『人行動線系統及營運階段交通動線配置計畫』及交通局審查意見回覆說明

「台北捷運木柵線木柵站聯合開發案」

環境影響說明書

台北市政府交通局書面審查意見

圖三 基地人行動線及標誌配置圖

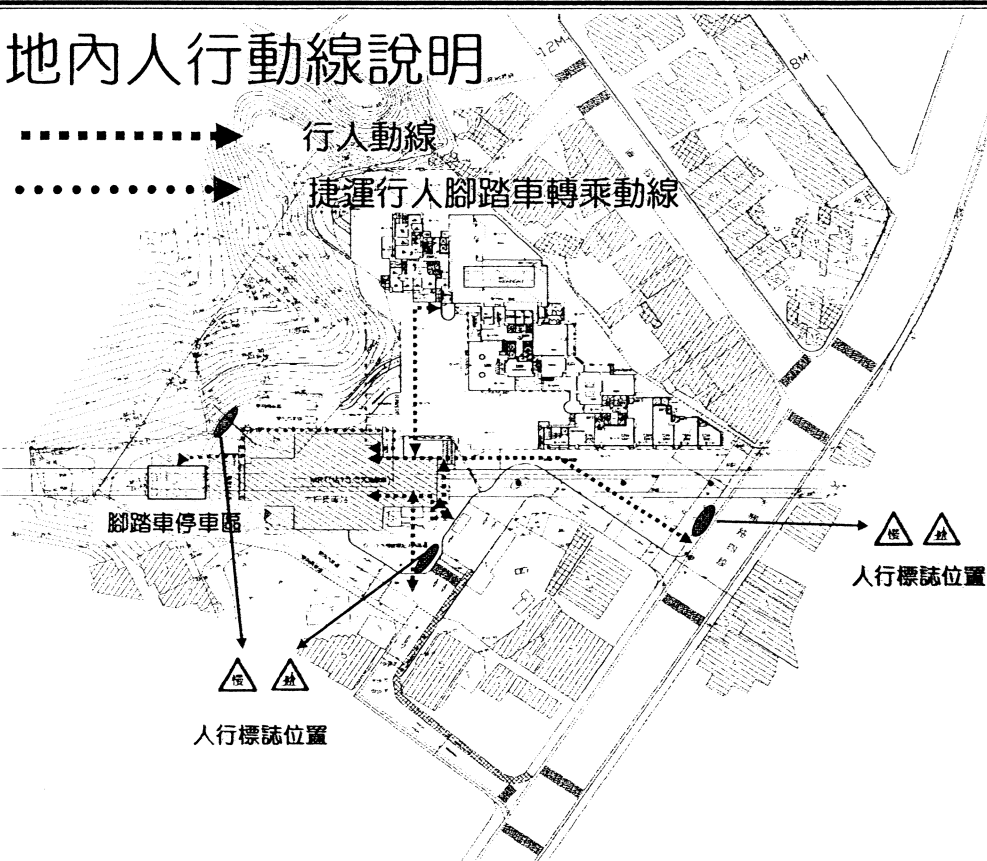
八、本案報告建議營運期間增設之「小心行人」及「減速慢行」之警告牌面，相關位置請補充圖示說明。

說明：遵照辦理。請參考圖三所規劃之行人動線規劃及標誌設定。

圖五 本計畫圖裝卸車位及腳踏車位配置圖

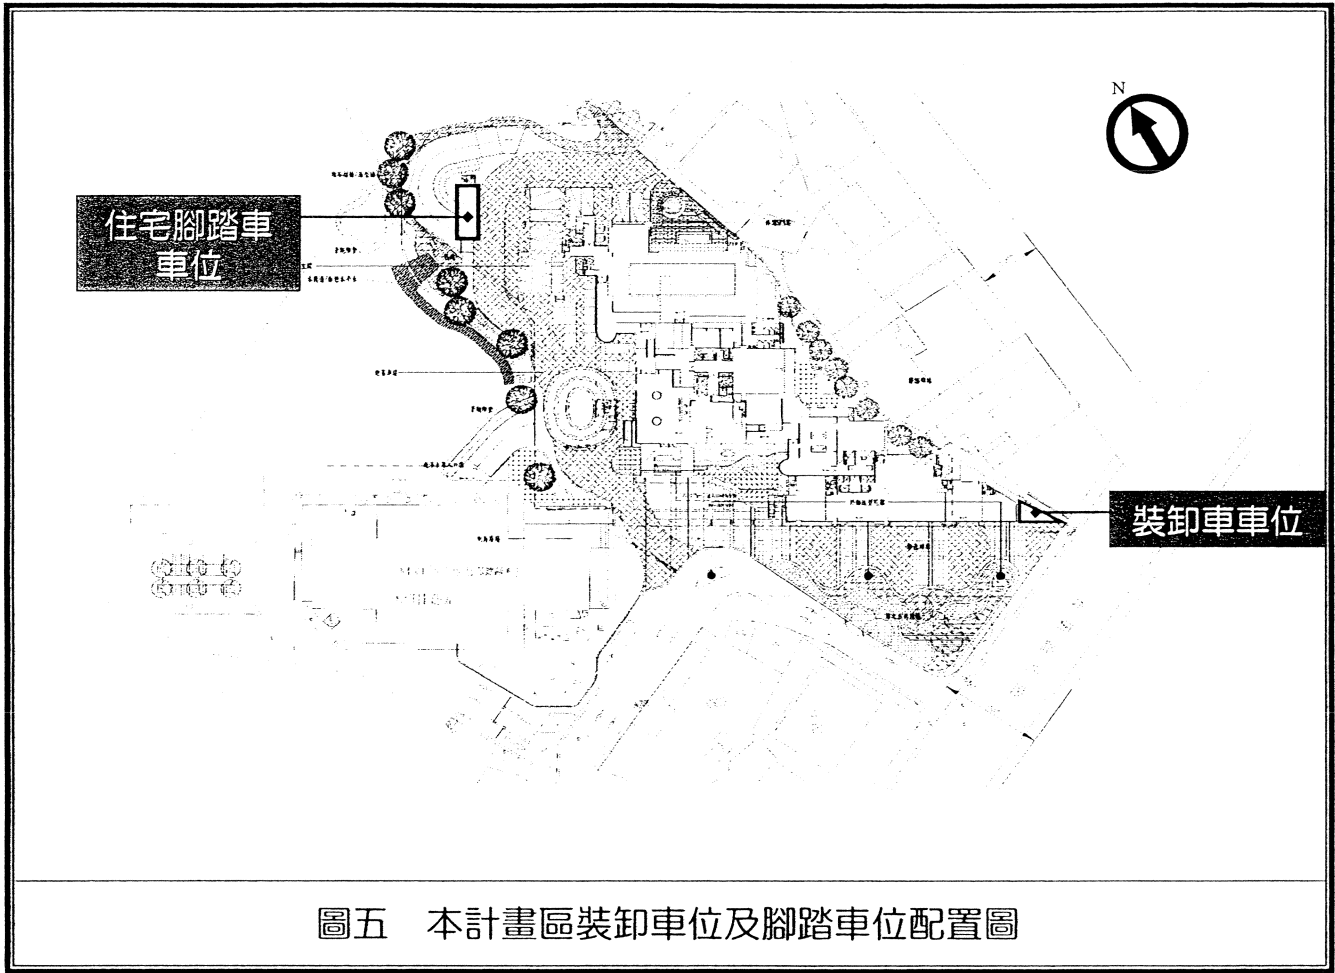
九、裝卸車位、住宅區腳踏車位及身心障礙者車位規劃位置建議請補充。

說明：本開發計畫已規劃貨車裝卸車位及住宅區腳踏車位，詳細位置請參閱圖五，住宅區身心障礙車位規劃位於地下三樓，請參閱圖六。

圖六 本計畫區內身心障礙車位配置圖

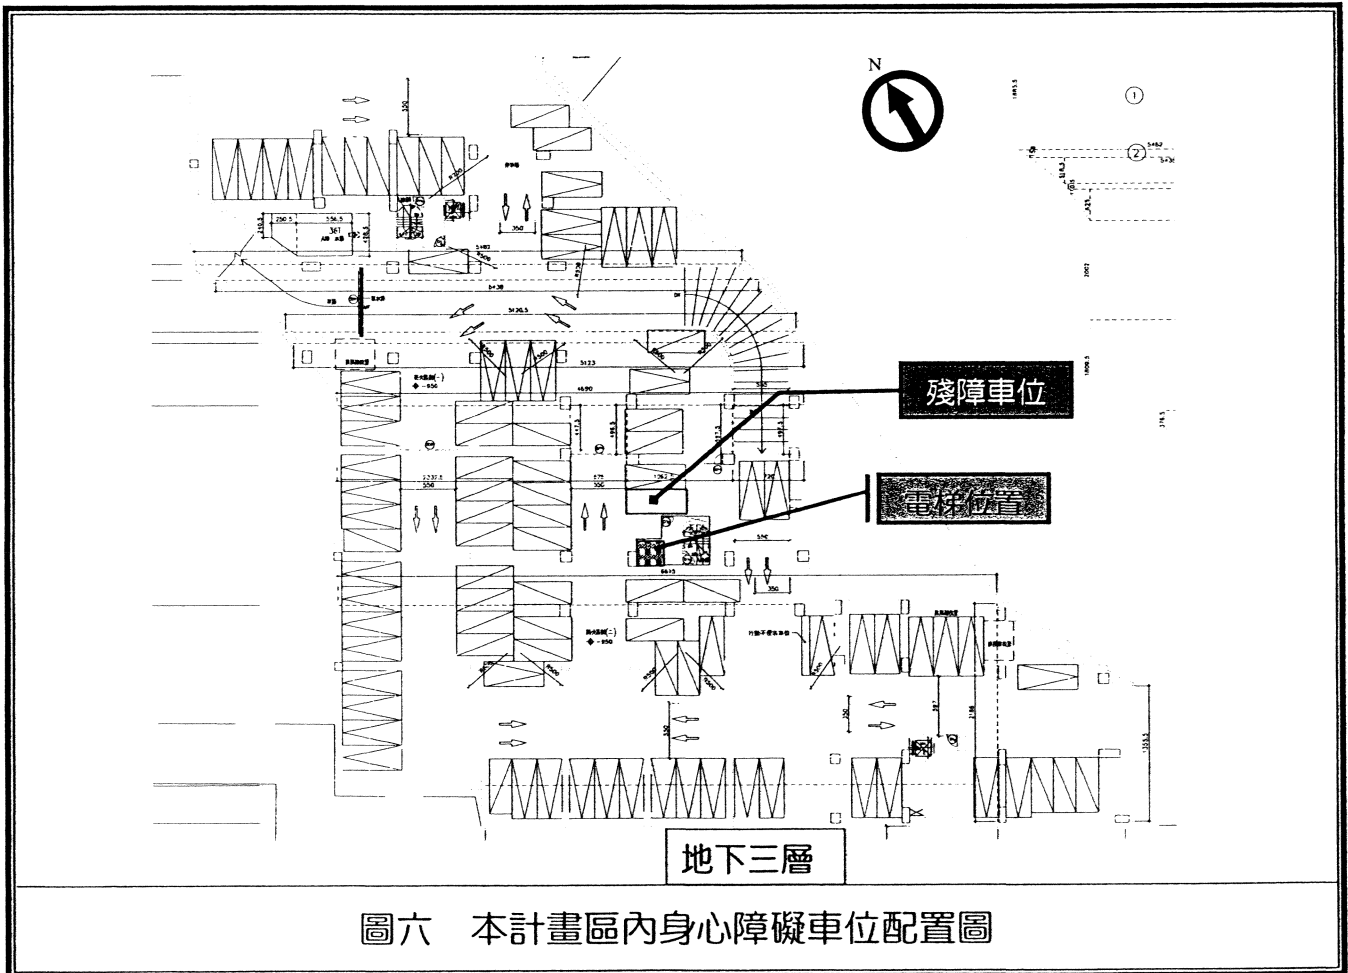
四、裝卸車位規劃在邊邊角角的部份，是否滿足一樓住家需求。另外身心障礙者停車問題也應一併處理。
